改善箇所説明図

基準不適合箇所
(後面方向指示器)

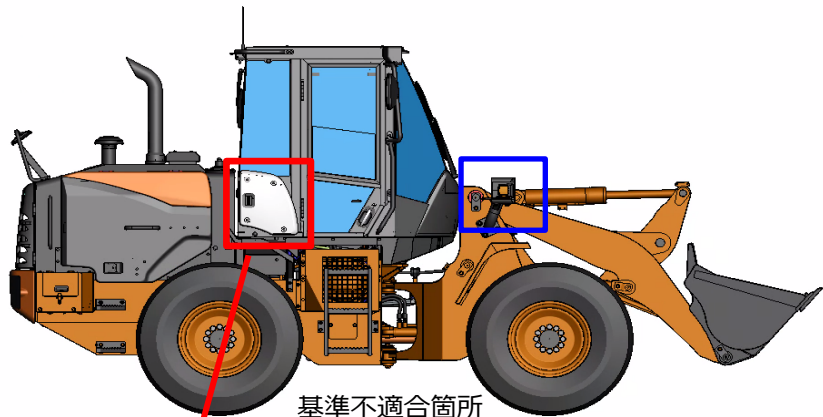
シヨベル・ローダの方向指示器において、フラッシャーリレーの変更を実施したが、リレーの過電流保護検知が不適切なため、方向指示器操作スイッチを左⇄右へ高速で操作したり、非常点滅表示灯スイッチのON⇄OFFを高速で操作すると一定時間(約3秒間)方向指示器(前面、側面、後面、インジケータランプ)が点灯不能となるおそれがある。
